製品販売終了と後継品のご案内

■対象アイテム

■変更点

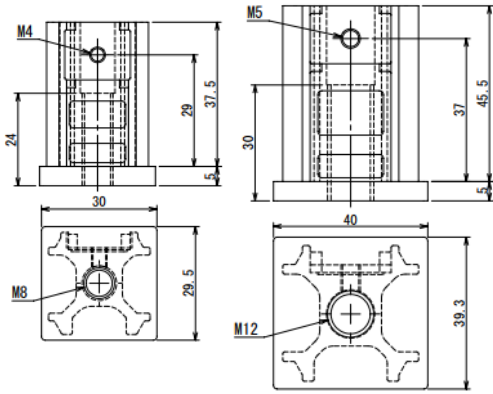
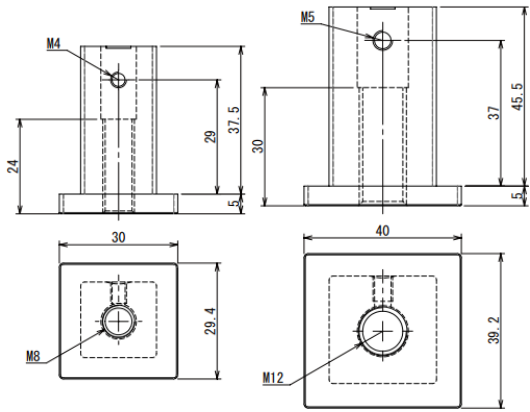
形状と製法(材質)が変更になります。

現行品	後継品
製品 外観		
製品 外寸 (mm) ・ 質量 (g)	<p>BF フットコネクタ 3030 BF フットコネクタ 4040</p>  <p>103g 198g</p>	<p>BF フットコネクタ 3030(アルミ) BF フットコネクタ 4040(アルミ)</p>  <p>44g 98g</p>
材質	SCS13	A6063
製法	ロストワックス	機械加工

※フレームへの取付方法(十字穴付き皿小ねじを使用しての締結)、加工寸法に変更はありません。

※アルミフレーム専用となります。(ステンレスフレームは対象外)
